## Keuringsverslag van een elektrische laagspanning- en zeer lage spanningsinstallatie

### NIET CONFORM

Straatnaam	Teerlingveldstraat
Huisnummer	33
Busnummer	
Postcode	9320
Gemeente	Aalst
Land	België

Controlebezoek van een huishoudelijke installatie volgens (KB 08/09/2019) - AREI Boek 1- 6.5. en 4.2.4.3.

Afbeelding schakel- en verdeelbord:

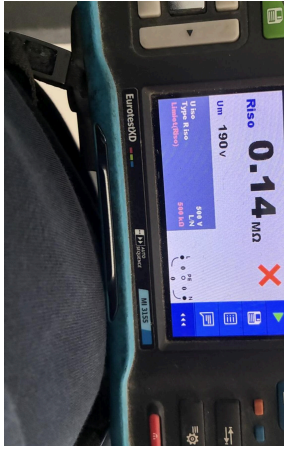
- I1.01 Eéndraadschema van de installatie is niet aanwezig. (Boek 1 Afdeling 2.12 - 2.13 en 3.1.2)
- I1.03 Situatieschema van de installatie is niet aanwezig. (Boek 1 Afdeling 2.12 - 2.13 en 3.1.2)

- I2.02 De waarde van de isolatieweerstand van één of meerdere stroombanen is kleiner dan 0,5M ohm. (Boek 1 Onderafdeling 6.4.5.1.)
- I2.04 De spreidingsweerstand is groter dan 30 Ohm en kleiner dan 100 Ohm, maar de aanvullende maatregelen met betrekking tot de differentieelstroombeschermingsinrichtingen zijn niet uitgevoerd. (Boek 1 Onderafdeling 4.2.3.2. en 5.4.2.1.)

- I5.01 De aanduiding van de stroomkringen en/of apparatuur, aansluitklemmen, enz dient aangebracht of vervolledigd te worden. (Boek 1 Onderafdeling 3.1.3.1. en 3.1.3.3.A. en 5.1.6.1)

- I5.14 De nominale spanning dient duidelijk vermeld te worden op een oordeelkundig gekozen plaats. (Boek 1 Onderafdeling 3.1.3.3.)
- I8.17 De niet-gebruikte leidingen verwijderen of aan de uiteinden te isoleren. (Boek 1 Onderafdeling 4.2.3.3.b)

- I9.03 Loshangend elektrisch materieel dient degelijk bevestigd te worden. (Boek 1 Afdeling 1.4.1. & 1.4.2)
- I9.13 Elektrisch materieel zonder bodem mag niet rechtstreeks op brandbaar materiaal geplaatst worden. (Boek 1 Onderafdeling 5.1.1.2.)
